原墙完整保留，阳台为有意调整

结论：以你手改的 SVG 为基准，原有墙没有丢失或移位。用户已确认，阳台墙块/柱用于解决玻璃对接不齐，属于有意调整，保留且不列为待修复项。其余差异是门铰点/扇宽归整、滑轨合并。原始 PDF 尺寸偏差不属于本次 SVG → JSON 的新增差异。

主卧门 d2：绿 = SVG，橙 = JSON

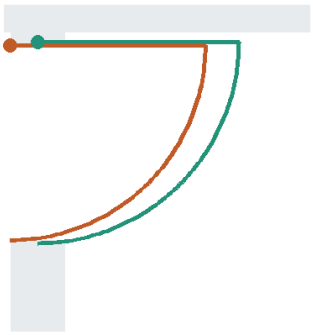
铰点约向左 123、向下 16 mm；开向不变。
原弧线半径约 919 mm，JSON 门宽为 888 mm。
